1.1 CONCEPTO TÉCNICO No. CT:	**CT-6794**
1.2 ÁREA:	Técnica y de Gestión
1.3 COORDINACIÓN:	Investigación y Desarrollo
1.4 REFERENCIA CRUZADA RADICADO FOPAE:	2013ER1567
1.5 RESPUESTA OFICIAL No.	RO-61278

2.1 SOLICITANTE:	CURADURÍA URBANA No. 3
2.2 PROYECTO:	CALLE 41 SUR No 11 - 18 ESTE
2.3 LOCALIDAD:	4. San Cristóbal
2.4 UPZ:	50. La Gloria
2.5 BARRIO O SECTOR CATASTRAL:	San José Sur Oriental
2.6 DIRECCIÓN:	Calle 41 Sur No 11 - 18 Este
2.7 CHIP:	AAA00160HCKL
2.8 MANZANA CATASTRAL:	7
2.9 PREDIO CATASTRAL:	35
2.10 ÁREA (Ha):	0.0051 (*)
2.11 FECHA DE VISITA:	Febrero 7 de 2013

Fotografía No. 2. Predio en donde se desarrollará el proyecto, ubicado en la Carrera 41 Sur No. 11-18 Este, de la Localidad de San Cristóbal.

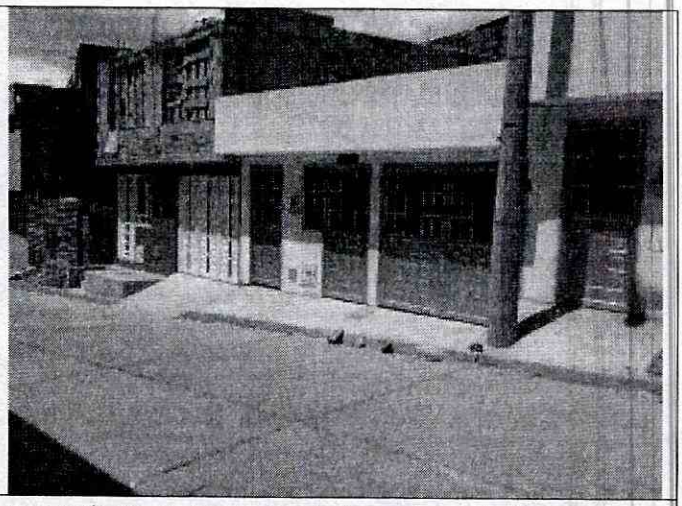
En el predio objeto del presente concepto técnico, se encontró una (1) edificación de un (1) piso en mampostería simple y sin confinar. En el momento de la vista técnica adelantada, la edificación no presenta evidencias de daños o patologías estructurales asociadas a la presencia de procesos de inestabilidad geotécnica (Fotografía No. 2).
